Ergänzung zum Beitrag „Störquellen-Suchempfänger“ in FA 8/08, S. 849

Bild A1: Auszug aus dem Bestückungsplan

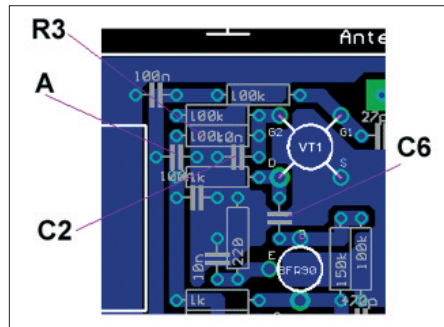
- 1.) Es sei noch einmal ausdrücklich darauf hingewiesen, dass VT1 (BF981) auf der Beschriftung liegend eingelötet werden muss, wie im Beitrag in Bild 3 dargestellt ist.
- 2.) Auf der Leiterplatte fehlen C3 und C5, die jedoch auch entfallen können, oder man lötet sie auf der Leiterseite auf.
- 3.) Der Kondensator neben R3, hier in Bild A1 bezeichnet mit A, ist irrtümlich mit C9 parallel geschaltet und kann somit entfallen.
- 4.) Der Kondensator C6 ist in Bild 4 und auf der Platine falsch beschriftet, er hat einen Wert von 2,2 nF und nicht 470 pF.
- 5.) Der Kondensator C2 ist in Bild 4 und auf der Platine falsch beschriftet, er hat einen Wert von 10 nF und nicht 100 nF.
